## Dodatek č. 3 ke Smlouvě o dílo

Shora uvedené smluvní strany se dohodly na uzavření dodatku č. 3 (dále jen „dodatek“) ke Smlouvě o dílo ze dne 7. 10. 2021 ve znění dodatků č. 1 ze dne 31. 1. 2022 a č. 2 ze dne 18. 7. 2022, která byla uzavřena se zhotovitelem jako vybraným dodavatelem veřejné zakázky: „**BD Hajnice, novostavba a rekonstrukce bytovací a správní budovy**“. Veřejná zakázka byla oznámena ve Věstníku veřejných zakázek pod evidenčním číslem Z2021-004066 (dále jen „veřejná zakázka“).

BD Hajnice, novostavba a rekonstrukce ubytovací a správní budovy

Příloha č.3 ZL.č.24

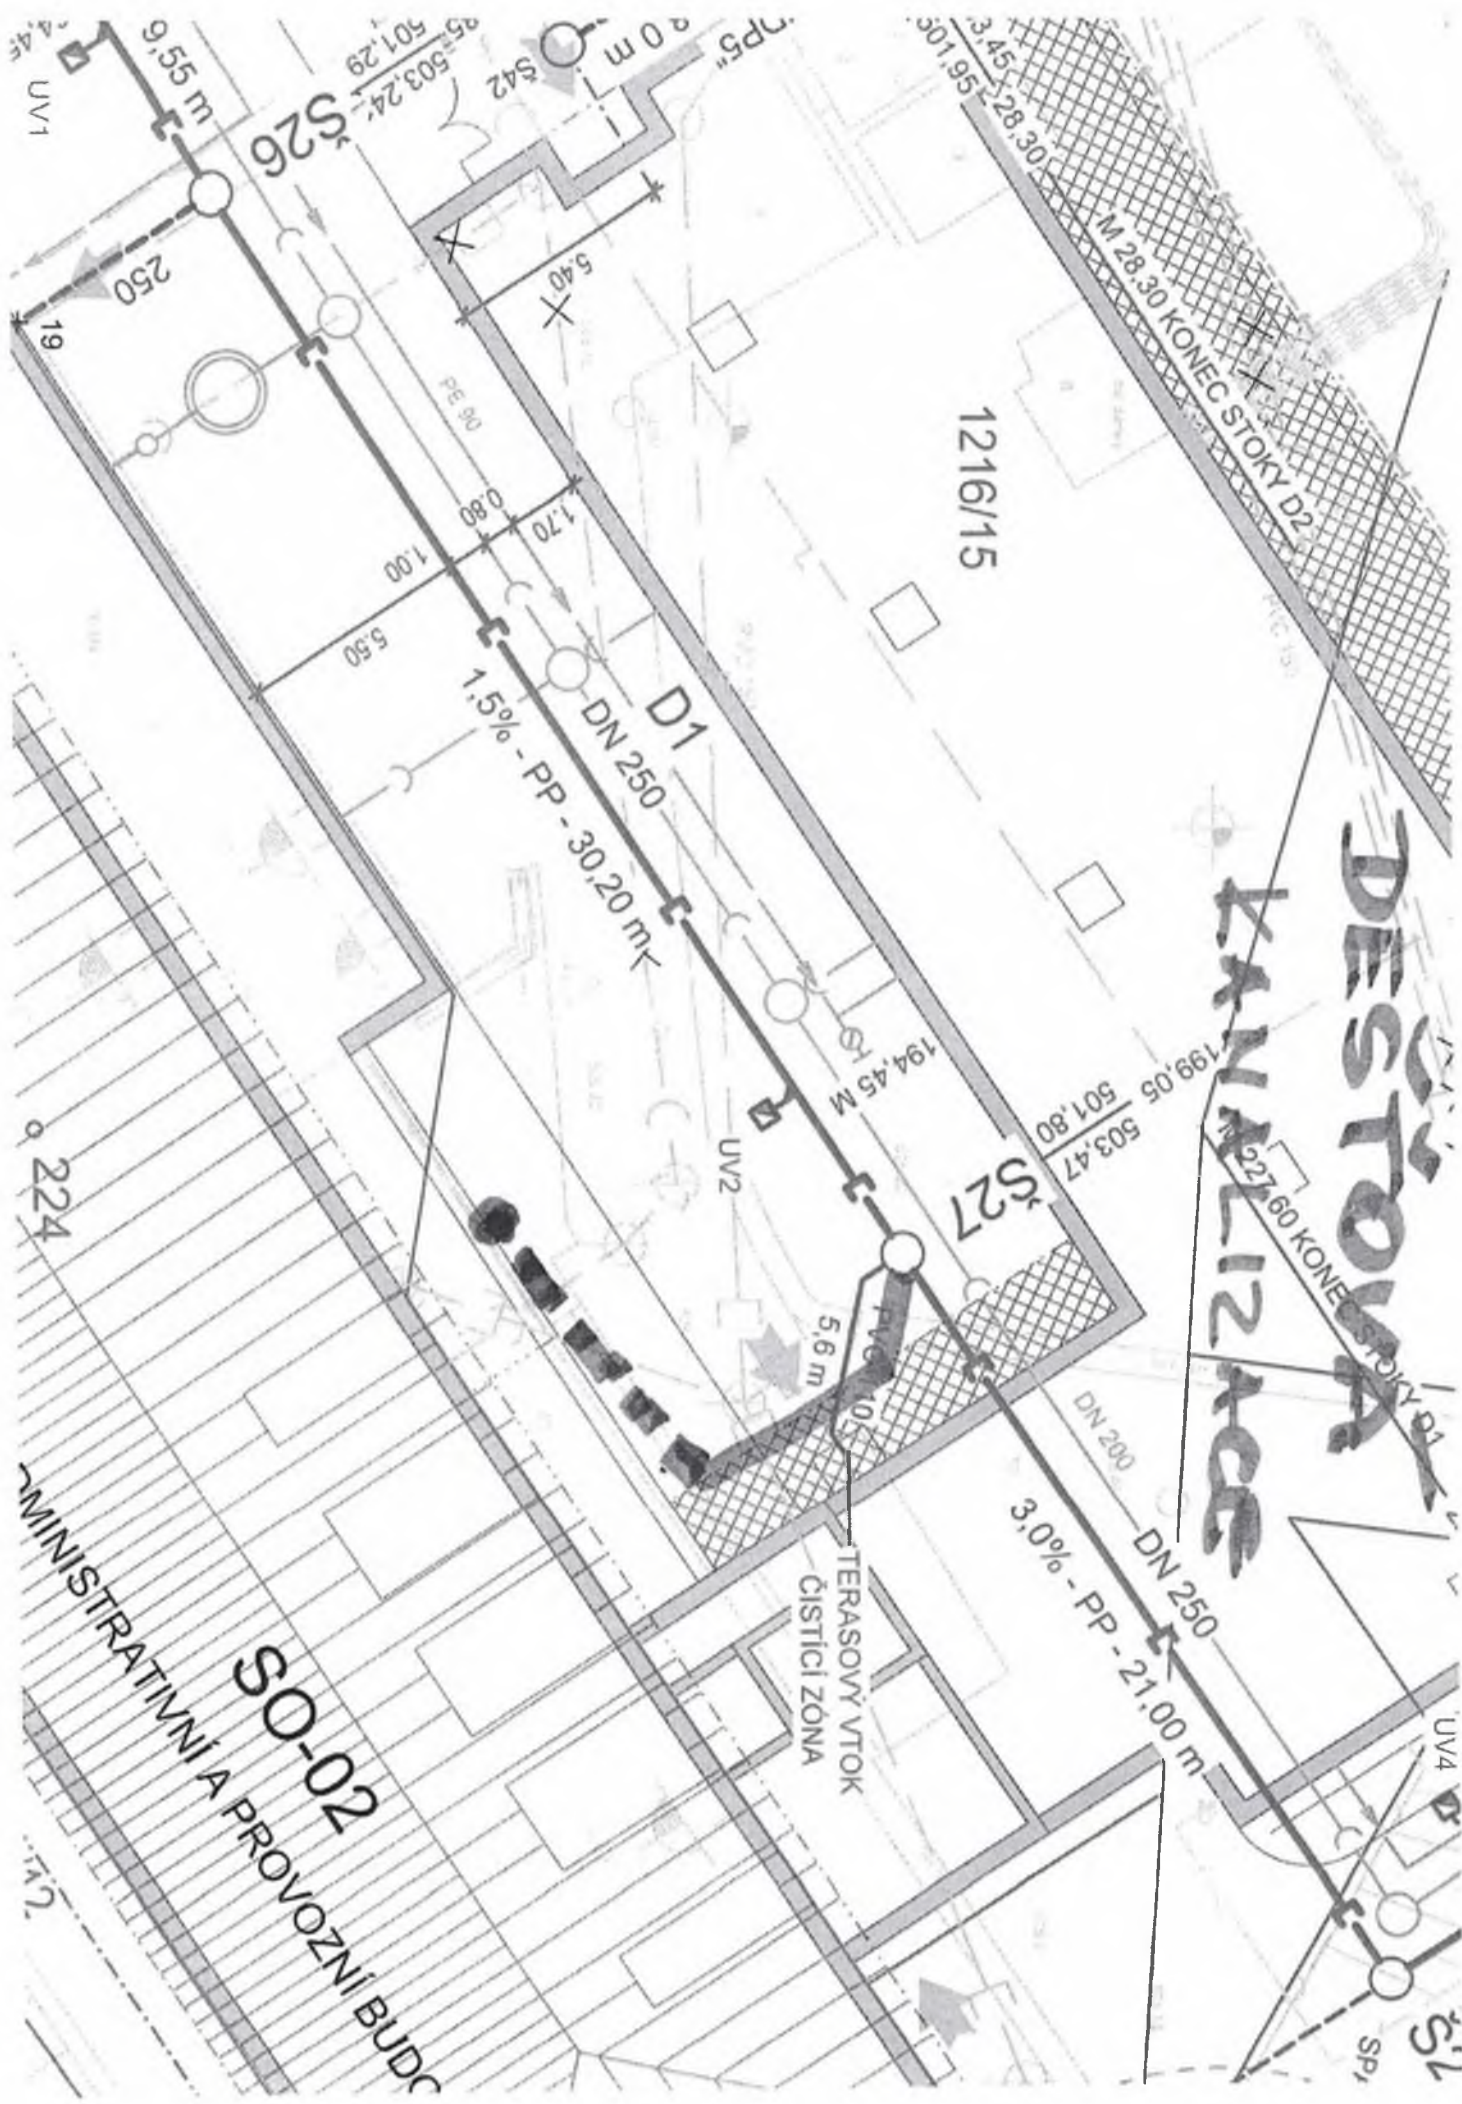
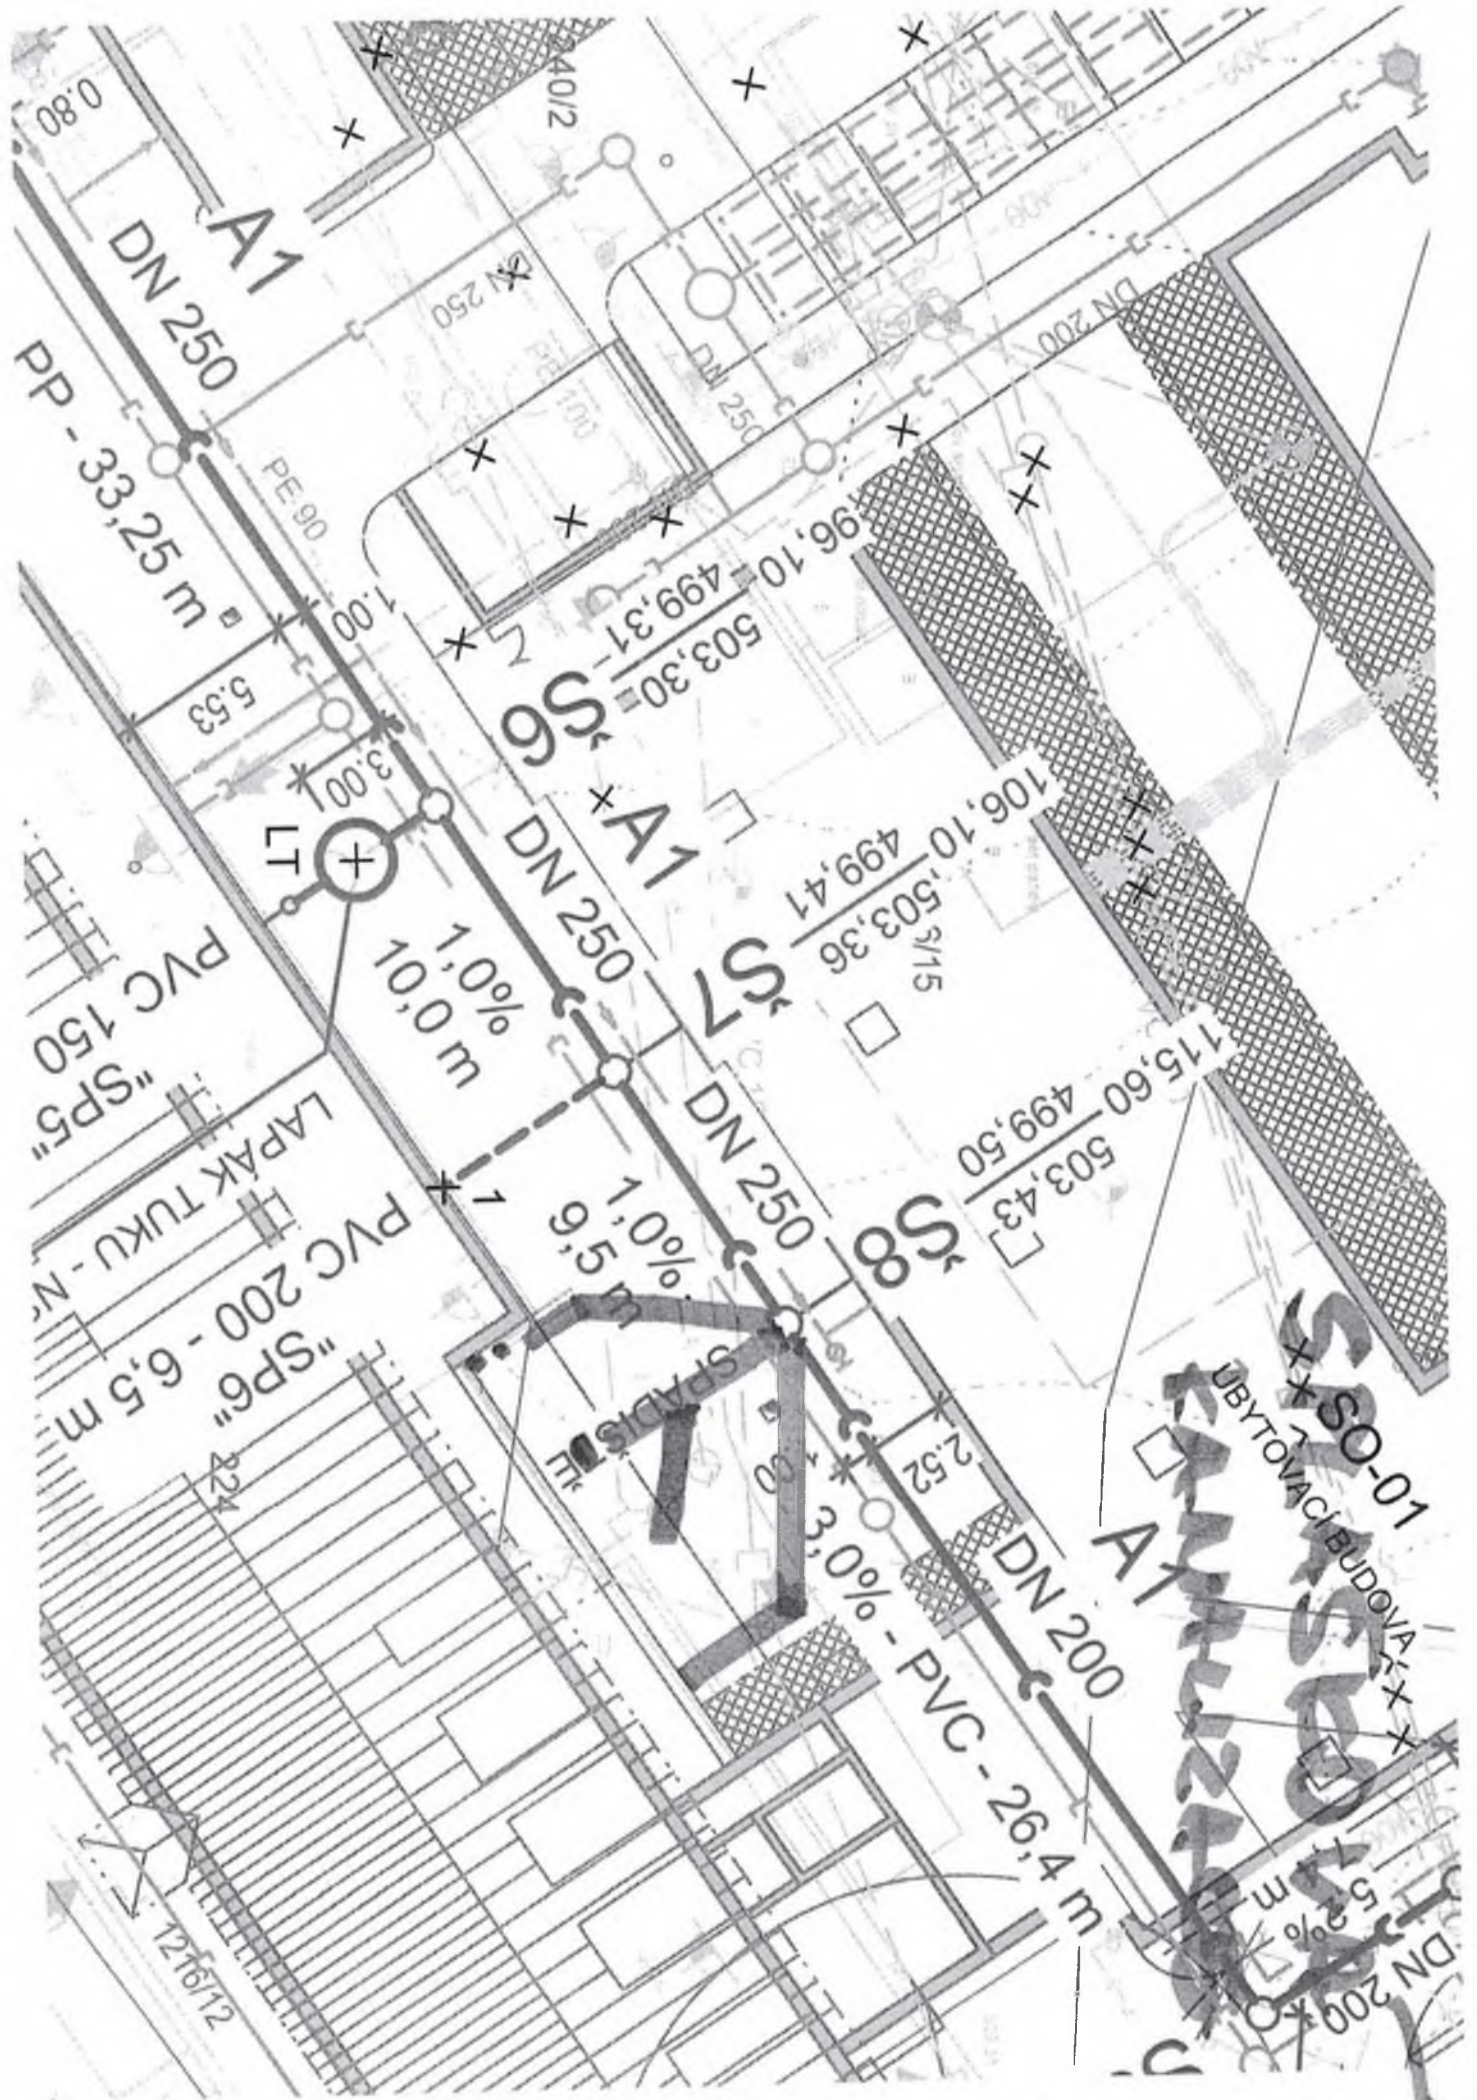
Na půdorysech jsou schematicky zakresleny směry zjištěných funkčních kanalizačních přípojek. Jedná se o čtyři splaškové a jednu dešťovou.

Kanalizační přípojky jsou z kameniny o průměru 150 mm, potrubí jsou zredukovány na KG 160 mm a napojeny do Š8. Foto č.3,4,5,6,7.

Dešťová přípojka je propojena ze svodu napojena do KG 125 mm, z části vedena provizorně po teplovodním kanálu a propojena do Š 27. Foto č.1,2,3,6,7.

V průběhu výkopů pro přípojky z SO 02 byly ve výkopech vytěženy velké pískovcové kameny, které se musely rozbít a provést likvidace. Foto č.8.

V trase komunikace musela být rozbита železobetonová zeď. Foto č.4,5,9.
